## **Avviso di sicurezza urgente** **Column iC**

**Avviso di sicurezza urgente (FNS)**  
**Column iC**  
**Possibile non conformità del perno supporto tubo radiogeno**

### **Nota di Servizio NIM04-2021**

<b>N.</b>	NIM004-2021
<b>Data:</b>	<i>3 novembre 2021</i>
<b>Oggetto:</b>	<i>Verifica della saldatura del perno</i>
<b>A:</b>	<i>Distributori Villa con Moviplan iC inclusa Colonna iC</i>
<b>Apparecchio:</b>	Column iC

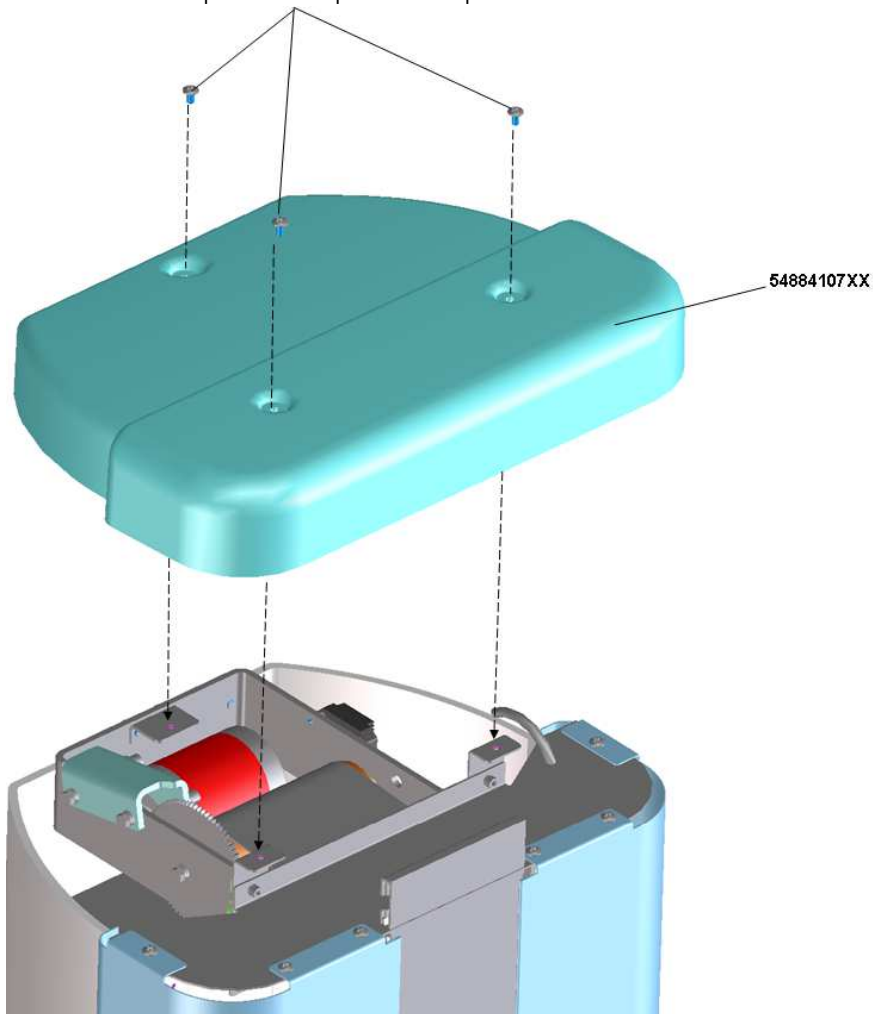
Solo per riferimento, qui di seguito il tipo di verifica da eseguire a campo sulle unità installate, dove è visibile, senza smontare il tubo radiogeno, la differenza tra la saldatura corretta, che dovrebbe avere la dimensione della gola di saldatura di circa 4mm, e la saldatura non conforme

In verde si può vedere la dimensione corretta della gola di saldatura

Per una migliore comprensione, ecco le differenze tra una saldatura corretta (freccia verde) e una saldatura non conforme (freccia rossa).

Nel caso in cui si riscontri questo tipo di saldatura, si richiede la sostituzione del perno regolabile.

Nel caso sia necessaria la sostituzione, il codice del pezzo di ricambio è:

- codice 5288701200 PERNO REGOLABILE per Colonna iC:
